De: mairie de saint julia <mairie-saintjulia@wanadoo.fr>
Envoyé: jeudi 12 juillet 2018 09:21
À: scot.lauragais
Objet: TVB Saint-Julia
Pièces jointes: S14-7-3817083109040.pdf; mairie-saintjulia.vcf

Demande de la commune de

Saint-Julia

**Synthèse des orientations spatiales
pour les trames vertes et bleues**

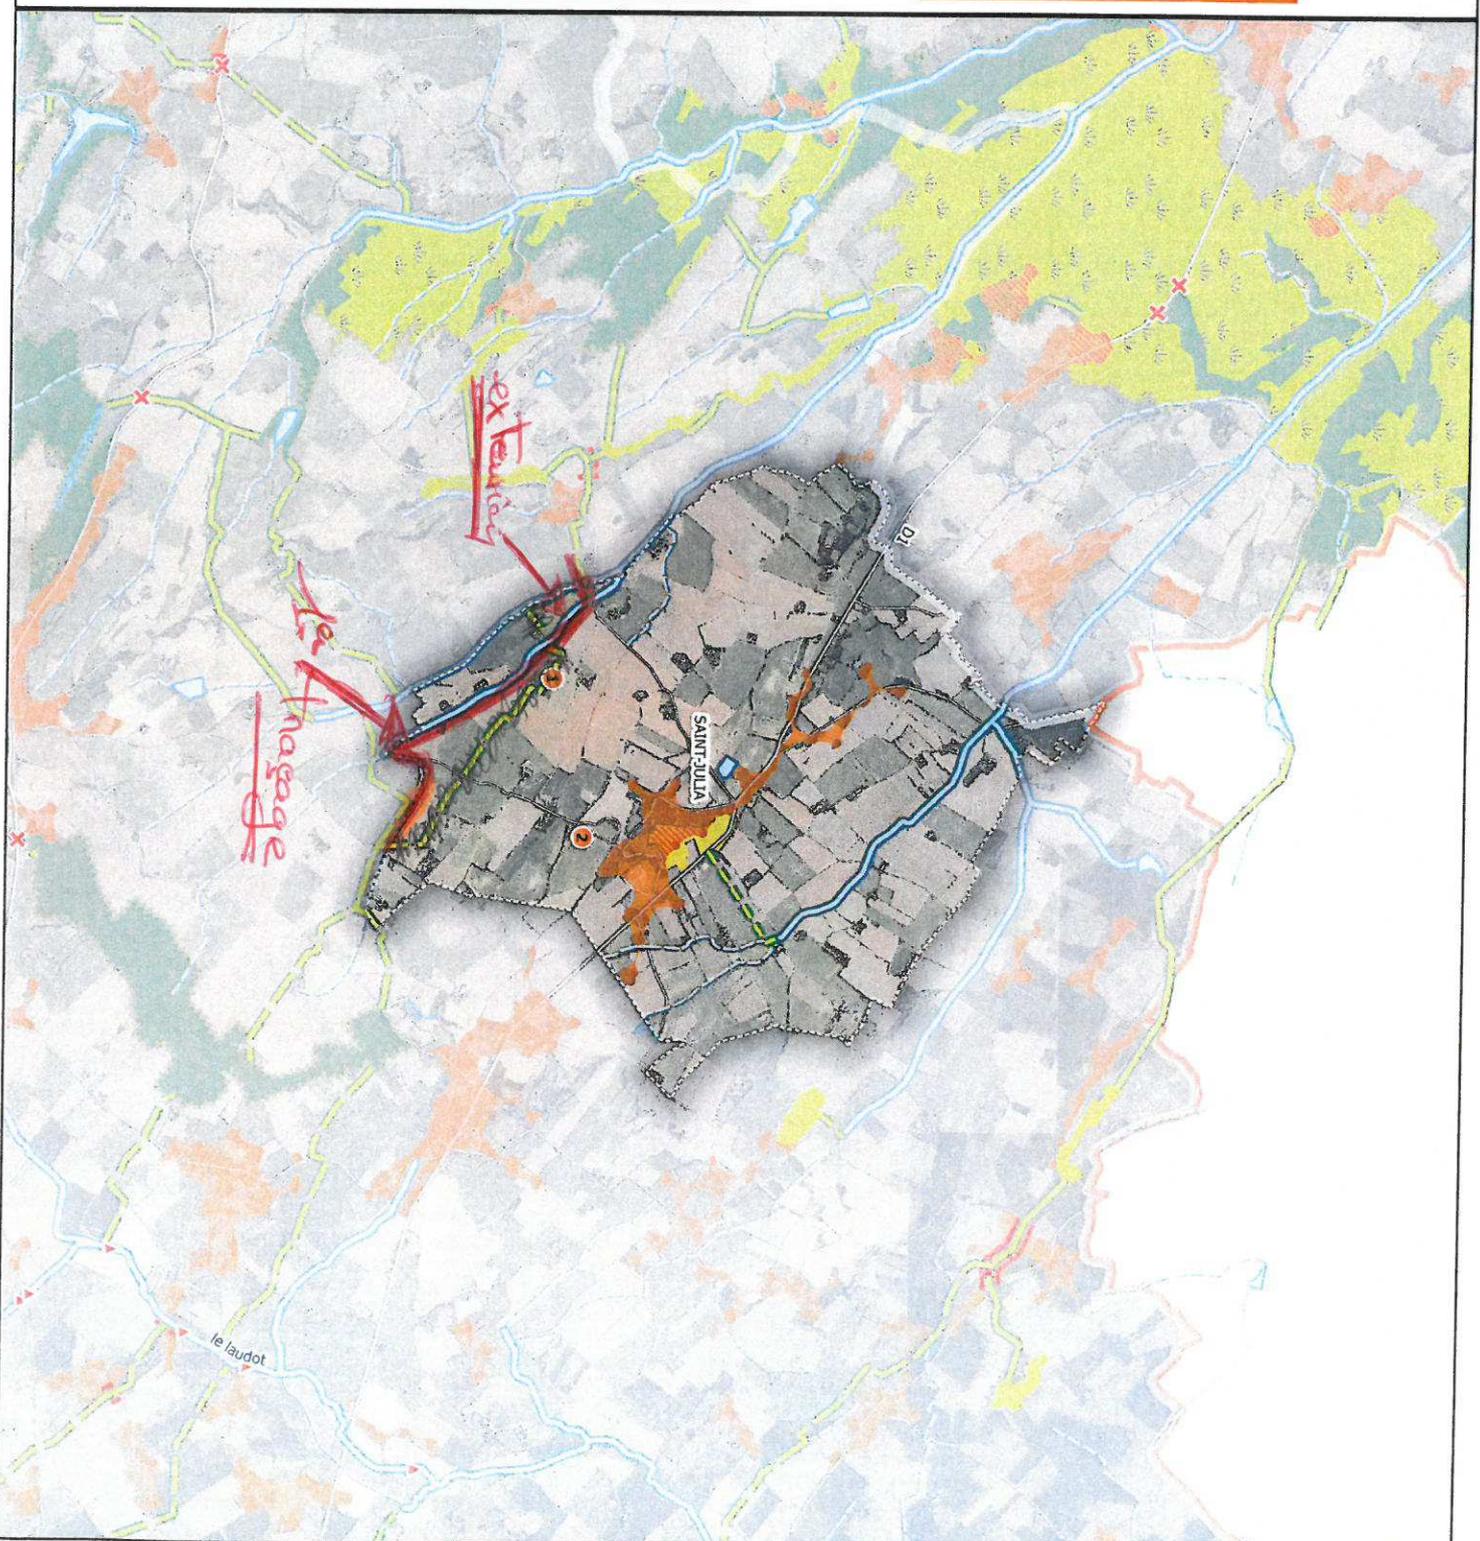
Suite à notre entretien téléphonique, je vous précise mon désaccord sur la modification partielle qui a été apportée. Elle ne correspond pas au tracé que j' avais formulé le 12 avril 2017, qui correspondait à la réalité naturelle et écologique du terrain. Après réflexion et tout en respectant la configuration paysagère du site, j'apporte une modification complémentaire au tracé (ci joint la carte du premier tracé avec la petite extension).

La réponse technique de l'éloignement ne correspond pas avec la réalité, la topographie et la configuration du terrain.

Modification demandée :

MODIFICATION / AJOUT

1. Demande de modification du tracé du corridor vert.
2. Demande d'ajout d'un réservoir bleu (correspondant à un ancien lavoir).

1. Modification partielle du tracé du corridor vert identifié au SRCE afin de s'inscrire dans un faisceau raisonnable par rapport au tracé d'origine.
2. Pas d'intégration cartographique du lavoir en tant que réservoir bleu car l'échelle au 50 000ème ne permet pas de l'identifier au regard de sa superficie.
